漏えい燃料発生率に関する東電回答 (設備小委33-5-2)について

7号機 燃料からの放射性物質 漏洩事象 にかかる
委員ご質問への回答（設備小委30-6）についてのコメント

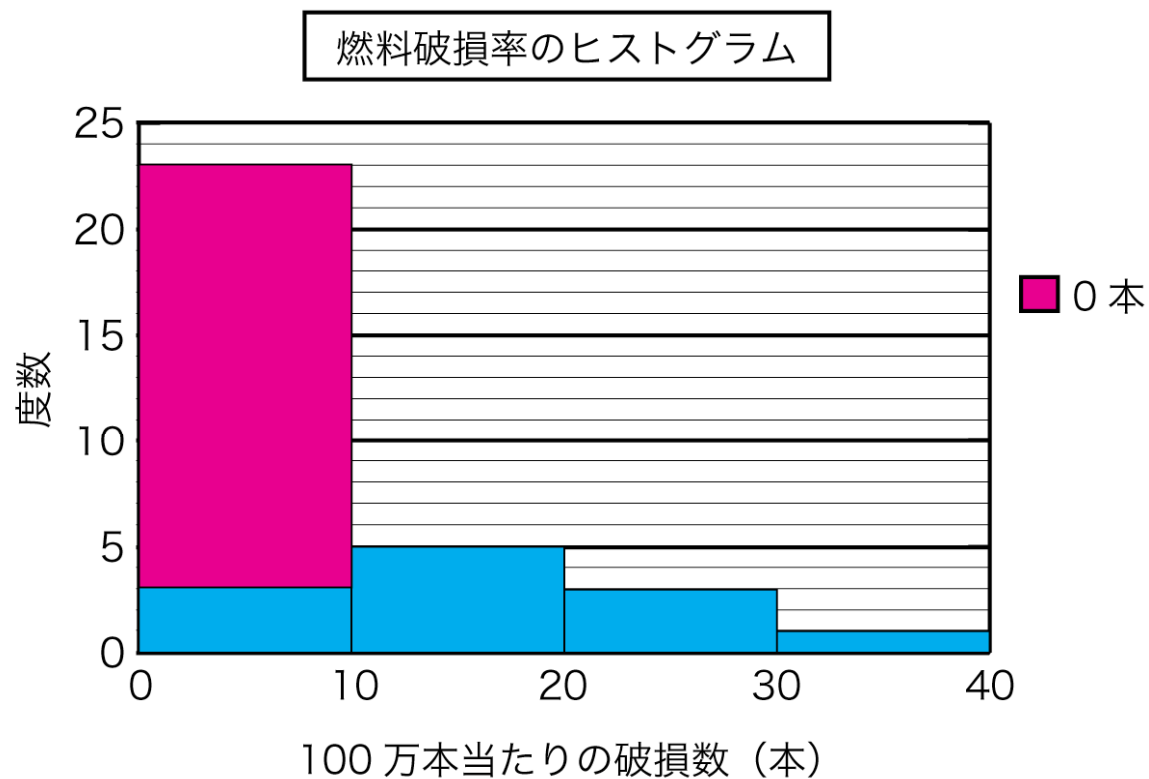
東京電力が p 7 で示したと同じ検定統計量 Z_0 を使って、そのような比較をおこなう。ただし、帰無仮説は、「KK7 号機および 6 号機の漏えい燃料発生率とその他のすべてのプラントの燃料破損率には差がない」、あるいは、「ABWR と BWR の漏えい燃料発生率には差がない」を採用する。

漏えい率には差がないという帰無仮説は、有意水準0.1%の検定でさえ棄却される。漏えい率に差があることは統計的に明瞭である。

上記の評価は、東京電力が解析に用いたデータ（発生数がゼロのものを含めない）を使っても、「漏えい率に差があることは統計的に明瞭である」ことを示したものである。

正しくは「発生数がゼロのものをふくめ」て解析すべきである。
